浜岡原子力発電所原子炉施設保安規定の 変更認可申請について

【令和4年7月1日付け浜岡原子力発電所の組織改定に伴う変更】

令和4年4月14日
中部電力株式会社

2 組織改定の考え方

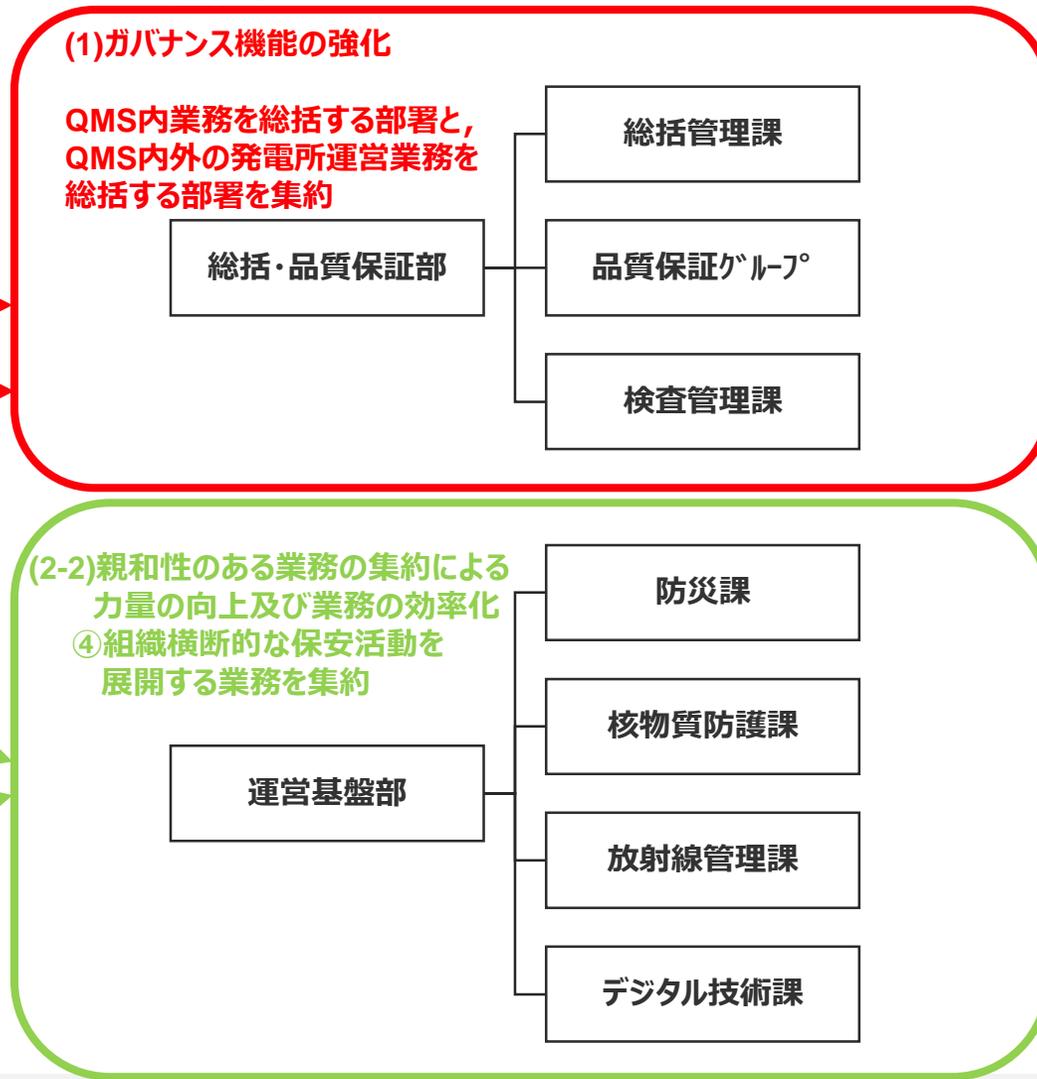
組織改定の考え方	関係部署
(1) ガバナンス機能の強化 QMS内業務を総括する部署と、QMS内外の発電所運營業務を総括する部署を集約	品質保証グループ 総括管理課
(2) 専門組織化によるパフォーマンス向上	
(2-1) 施設管理における構成管理能力の向上 構成管理に係るエンジニアリング業務と保守業務をそれぞれ集約	保守部/ エンジニアリング部 各課
(2-2) 親和性のある業務の集約による力量の向上及び業務の効率化	
① 3～5号炉の運転管理業務及び廃棄物減容処理装置建屋に設置された共用施設の運転	発電部
② 運転管理業務及び化学管理業務（水質管理業務）	運転管理課
③ 放射性固体廃棄物管理業務及び放射性液体・気体廃棄物管理業務	廃棄物管理課
④ 組織横断的な保安活動を展開する業務	運営基盤部 施設保安課

組織改定前

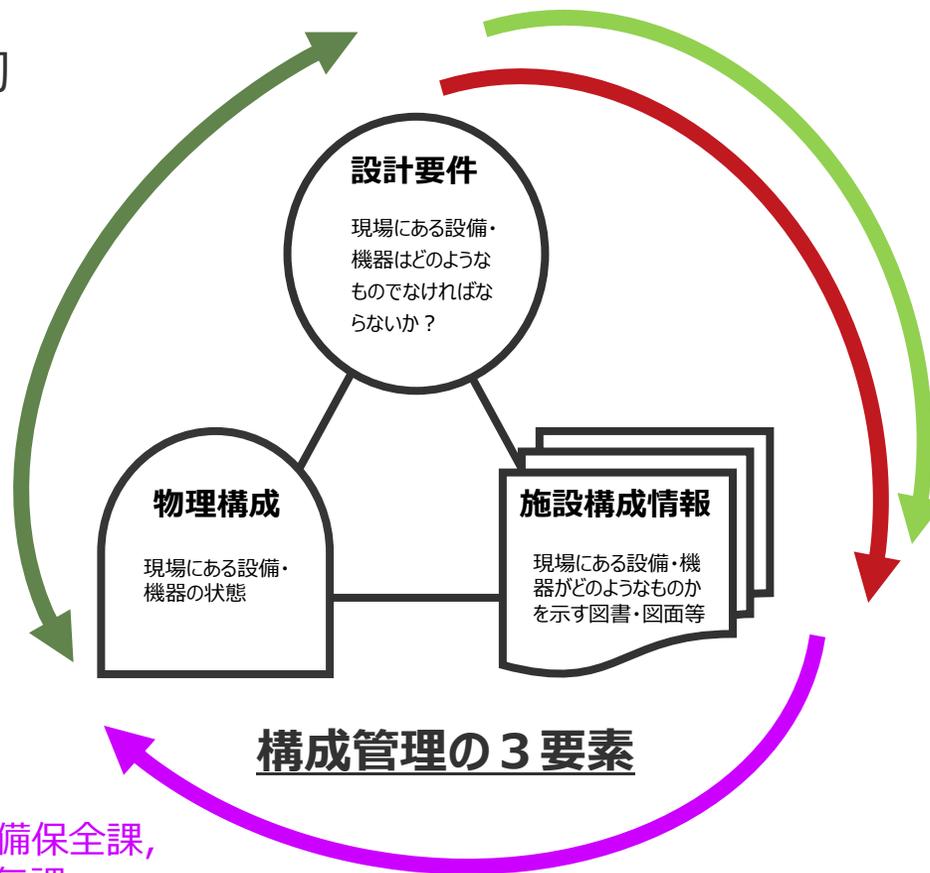
構成管理の3要素の整合を適切に維持・管理するプロセスのうち、設計から現場の保全作業までの業務を保守部が幅広く所掌し、各々で実施

組織改定後

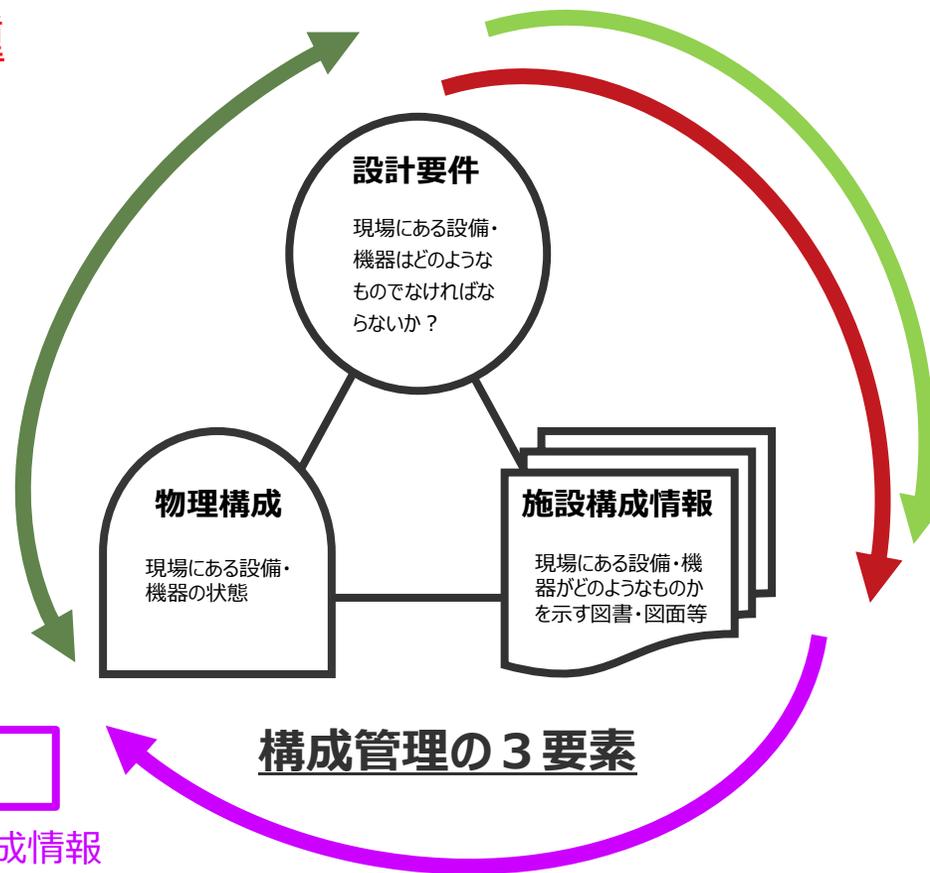
構成管理の3要素の整合を適切に維持・管理するプロセスを、**3種類のエンジニアリング業務と保守業務に分類し、それぞれ専門化した組織を設置**
